8/O/2018047

## **VYSVĚTLENÍ ZADÁVACÍ DOKUMENTACE č. 2**

Název veřejné zakázky:   
Ev. číslo veřejné zakázky:   
Předmět veřejné zakázky:  stavební práce  dodávky  služby  
Druh zadávacího řízení:

Obrázek 7 – Plošná děrovaná výplň

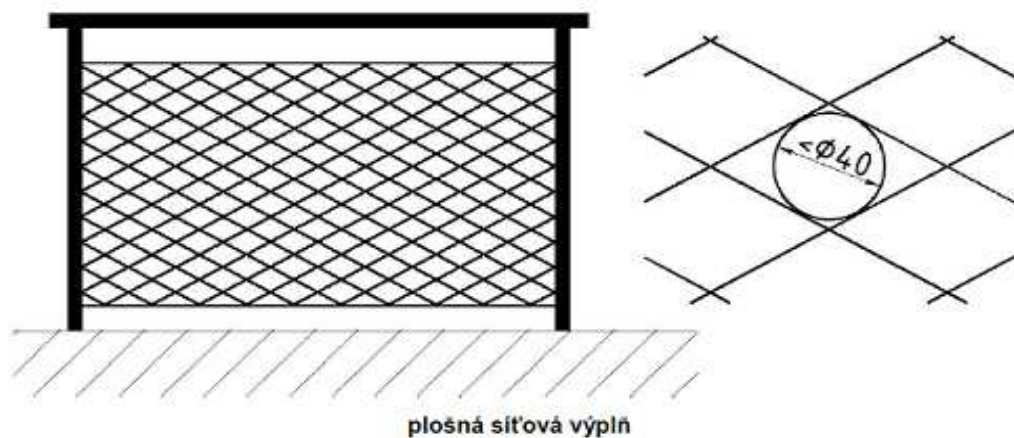
1. SO 203/pol. 19: podle předložené projektové dokumentace se nedá ocenit tato položka (nedostatečné technické údaje). Žádáme o doplnění těchto parametrů:

- průměr nerezových lanek
- velikost oka výpletu
- orientace oka výpletu (podélné, příčné)
- typ nerezu lanek (316 nebo 304)
- způsob spojení lanek (dutinkou nebo proplétáním lanek)
- stupeň vypnutí lanek

2. SO 204/pol. 17 : totožné s dotazem č.1

3. SO 205/pol. 25 : totožné s dotazem č.1

Zadavatel upřesňuje k dotazovaným položkám, že pro zábradlí platí ČSN 74 3305, veškeré prvky zábradlí musí splňovat její ustanovení.

Oka musí být úhlopříčná, maximální otvor průměru 40 mm (viz výstřižek), zbytek není předepsán, je věcí zhotovitele a jeho nabídky.
